**Autorité environnementale**

**Avis délibéré de l’Autorité environnementale  
sur l’aménagement du carrefour des Couleures  
à Valence et Saint-Marcel-lès-Valence (26)**

**n°Ae : 2018-93**

Avis délibéré n° 2018-93 adopté lors de la séance du 23 janvier 2019

Figure 4 : Captage des Couleures (source : dossier)

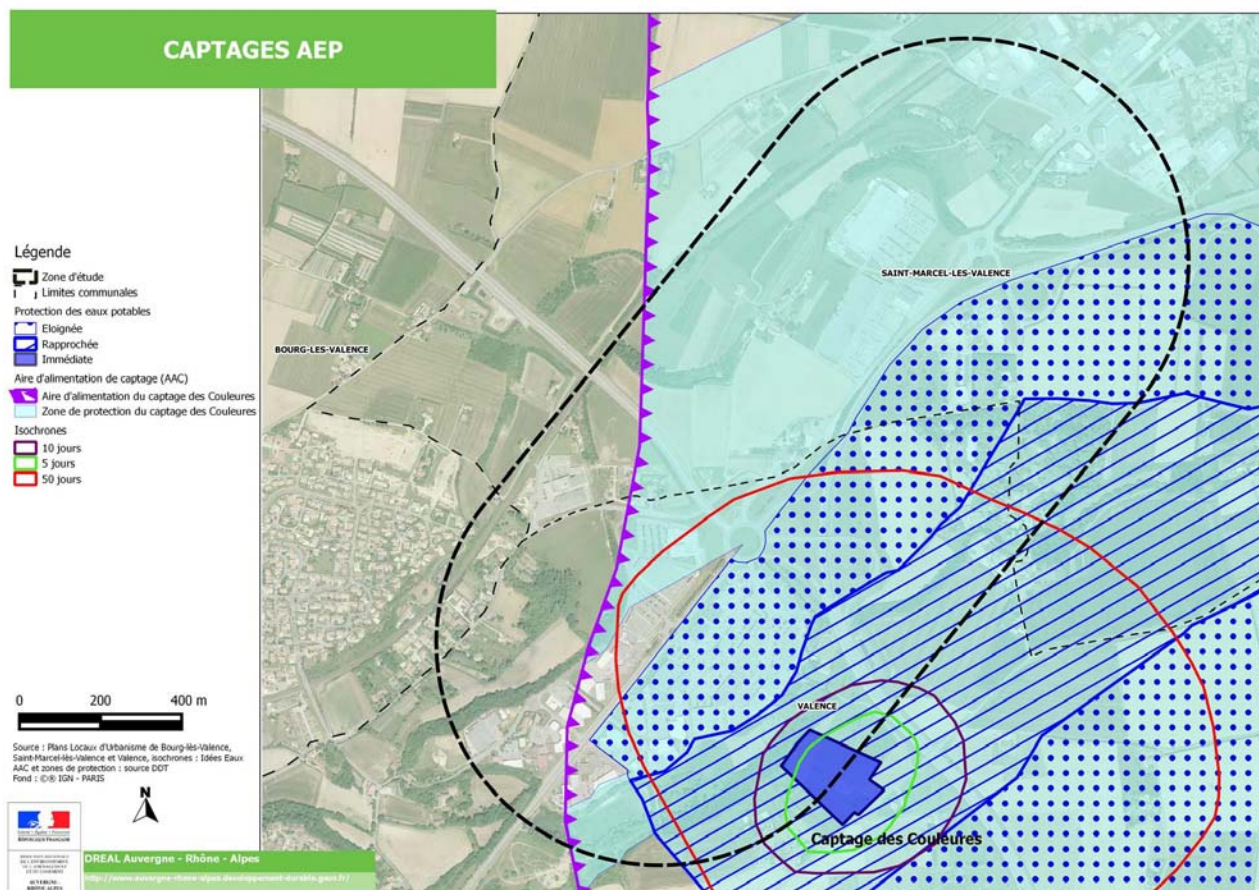
Une étude a été menée pour évaluer l'impact du projet sur le captage des Couleures et la vulnérabilité de celui-ci. Les résultats de cette étude, qui ne figure pas en annexe, sont mentionnés : « *quelle que soit la configuration d'intervention retenue, le polluant atteindra le captage du fait de sa très grande zone d'appel en débit (680 m<sup>3</sup>/h)* ». Sa concentration serait néanmoins 0,0015 % de sa concentration de départ. Le dossier précise que des scénarios de dépollution ont été testés, et se limite à mentionner le scénario de création d'une barrière hydraulique à l'aide d'un ou deux forages de pompage en continu, mais pas les autres.

***L'Ae recommande de faire figurer en annexe au dossier l'étude spécifique relative à la vulnérabilité du captage des Couleures.***

***L'Ae recommande de définir les principes de fonctionnement des bassins de gestion des eaux de ruissellement et de démontrer leur capacité à assurer la protection du captage des Couleures.***
